正誤表

～ 規格解説 ～

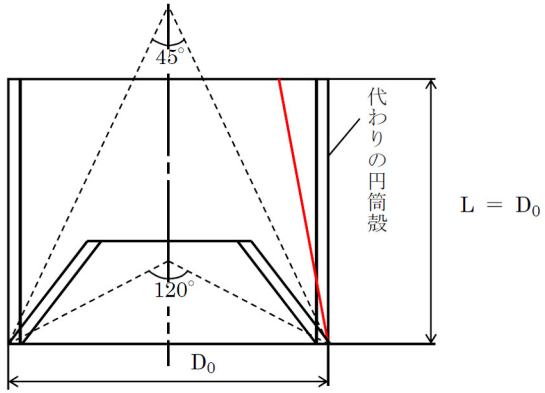
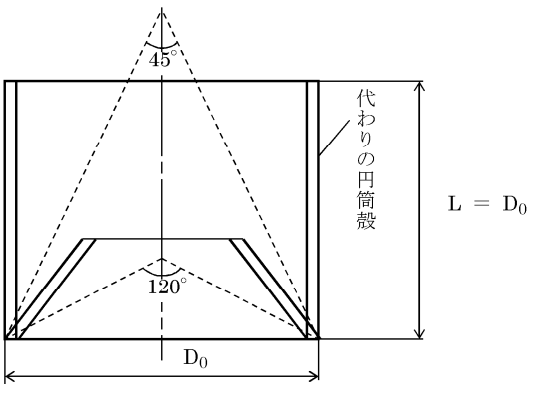
No.	ページ 番号	規格番号	誤	正	備考
解説 第 4 章 PVE					
I 1	I-解説 4-113	解説図 PVE-3230-2	 <p style="text-align: center;">解説図 PVE-3230-2 22.5度 α < 60度の場合</p>	 <p style="text-align: center;">解説図 PVE-3230-2 22.5度 α < 60度の場合</p>	2001 年版 以降

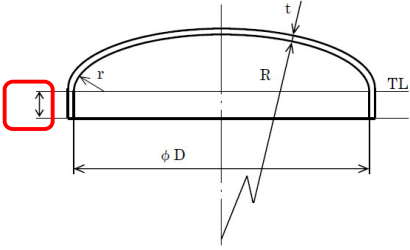
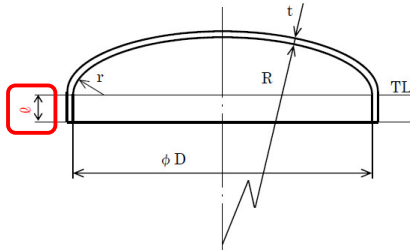
No.	ページ 番号	規格番号	誤	正	備考
2	I-解説 4-128	解説図 PVE-3320-3	 <p> t : 鏡板の厚さ D : 内径 R : 鏡板の中央部における内面の半径 r : さら形鏡板のすみの丸みの内半径 l : フランジ部の長さ </p> <p>解説図 PVE-3320-3 フランジのl寸法</p>	 <p> t : 鏡板の厚さ D : 内径 R : 鏡板の中央部における内面の半径 r : さら形鏡板のすみの丸みの内半径 l : フランジ部の長さ </p> <p>解説図 PVE-3320-3 フランジのl寸法</p>	2005年版以降
3	I-解説 4-144	解説図 PVE-4120-2	 <p>解説図 PVE-4120-2 l/D、t/D と最小臨界圧力を与える波の数 n の関係</p>	 <p>解説図 PVE-4120-2 l/D、t/D と最小臨界圧力を与える波の数 n の関係</p>	A部： 2001年版以降 B部： 2012年版以降
